松山市緑町土砂災害対策技術検討委員会

第 5 回委員会資料

第 4 回委員会の確認事項【松山市】

第 4 回検討委員会における課題の整理

図 2.2-1 乗り上げ箇所（D 地点）の推定曲率

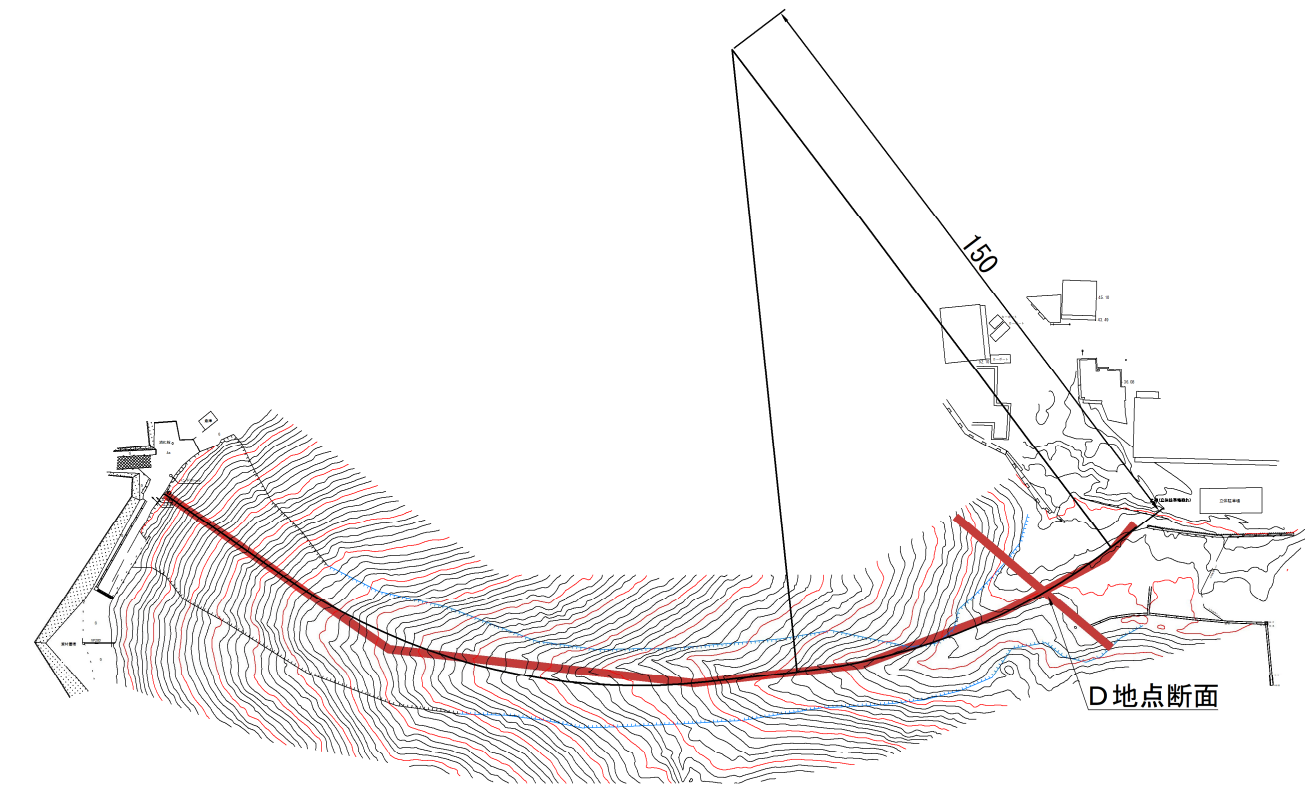
- 1. 第4回委員会での指摘事項：「乗り上げ痕跡を踏まえた土砂移動速度の妥当性評価」におけるA地点・D地点における乗り上げ高さを図中で明確に示すこと
- 2. 修正結果：現地状況の再確認の結果、乗り上げ現象はD箇所のみとし、再度乗り上げ現象の検証を行った。※赤字記載部分

- これまでの算定結果から、表 2.1-3 に示す CASE3 「移動時の内部摩擦角を 19.11° 【tan(30°)の 0.60 倍】」とした場合に、移動土砂が擁壁まで到達した。
- 移動時の内部摩擦角は、一般的に tan(斜面勾配)の 0.60～0.85 とされているので、斜面と移動土塊の界面はかなり泥濘化していたと想定される。
- 斜面中の乗り上げ地点のうち B および C 地点は、移動土砂が速度を持って通過しているので、実績と整合していると考え。また、A 地点は、左右岸とも同等の乗り上げ痕跡があることから、偏流ではなく、地形が斜面から谷地形に変化したことによる盛り上がりと判断される。このことから、D 箇所の乗り上げ現象に着目し、移動速度の妥当性を評価した。
- D 地点の乗り上げ現象は、図 2.1-3 に示した通りカーブしている箇所のため、“遠心力による外湾部の堰上がり現象”と想定する。
- 先に設定した移動ルートを基に、D 地点付近を通過する円弧を描いてみると、図 2.2-1 に示すように半径 150m 程度となる。移動速度の計算結果から円弧部分の平均流速 7m/s、曲率半径 150m として、土石流の外湾部の水位上昇を求める式³⁾ から外湾の最高水位 7.2m (標高約 44.8m、痕跡実績) となるような α を求めてみると $\alpha = 7.88$ となる(表 2.2-1)。 α の値には 2～10 の幅があり、7.88 の値は妥当といえる。
- 以上の算定結果の妥当性評価を踏まえると、急傾斜施設の擁壁設置箇所付近の崩壊土砂の移動速度は 4m/s (14.4km/h) であるといえる。

図 3.2-1 土砂移動の形態の渓床勾配による目安⁷⁾

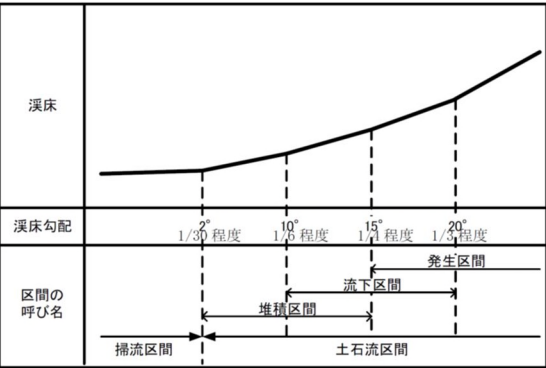
- 1. 第4回委員会での指摘事項：「堆積土砂の泥流化（土石流化）の妥当性評価」における泥流化根拠の記載をより正確に修正すること
- 2. 修正結果：下記（第4回委員会資料6の10頁）の記載として修正した。※赤字記載部分

- 図 3.2-1 に土砂移動の形態の渓床勾配による目安を示した。当該溪流のうち堆積土砂が存在した範囲の勾配は約 14° である。これは、一般的な土石流溪流（実績による発生区間の勾配 15° 以上）に近い値であり、十分に土石流（泥流）化する可能性はあると評価できる。
- 参考までに、堆積土砂が土石流化するかどうか、土砂の礫径と流下部の水深を踏まえて評価を行った。
- 堆積土砂の最大礫径は、発災直後の愛媛大学の緊急調査で Dmax = 20mm であった（図 3.2-2 参照）。
- 流下部を流れる雨水（清水）流量については、アメダス松山の 10 分間雨量データを用いて、流域の雨水流出量を求める合成合理式より求めた。この場合の対象流域は前出の A=0.03km²、流出係数 f=0.9 とした。計算結果を図 3.2-2 に示す。流出計算結果では 3:00 頃に 0.20m³/s、4:00 頃に 0.18m³/s の流量が発生している。
- Manning 式に基づく等流計算（仮に水路幅 0.5m、両側岸 1.5 割の三角形断面としてみると）によると、この時の水深は、14cm 程度である（表 3.2-1）。
- 上記結果を踏まえ、高橋（1980）の土石流発生条件式により行った（表 3.2-2）、礫径 20mm (=2cm)、水深 14cm の場合の土石流発生判定では、計算上は十分土石流化する結果となった。
